部品変更

Armadillo-IoTゲートウェイ G3 Armadillo-X1 搭載 LANコネクタの変更について

Armadillo-IoT ゲートウェイ G3、Armadillo-X1に搭載するLANコネクタを変更いたします。

・ <資料1> LANコネクタの外観

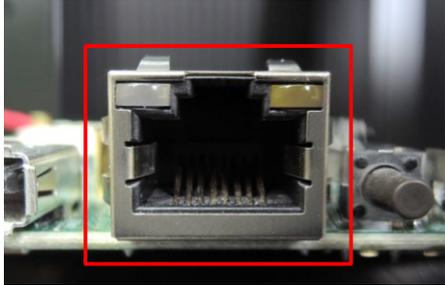
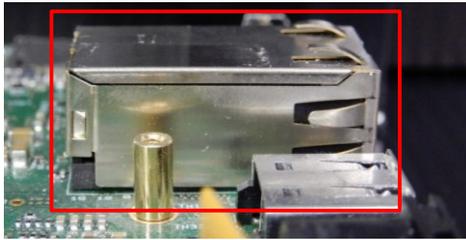
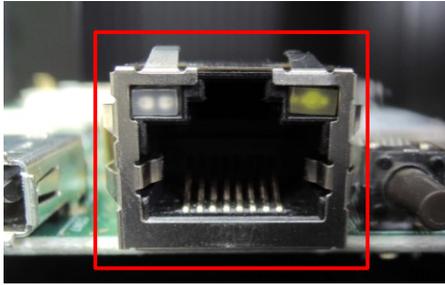
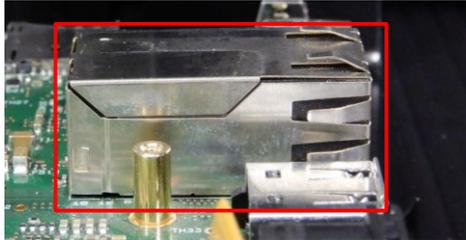
項目	内容	製品仕様への影響	
納入仕様書	変更あり	LANケーブル挿入口側の縦、横の寸法がそれぞれ0.1mmずつ増加 基板端からLANコネクタ端面までの寸法を3.5→3.4mmに変更	
仕様	電気的特性		変更なし
	外観仕様		LANコネクタの外観とLEDの色味が変更<資料1><資料2>
	寸法仕様		変更あり<資料3><資料4>
機能・性能	変更なし
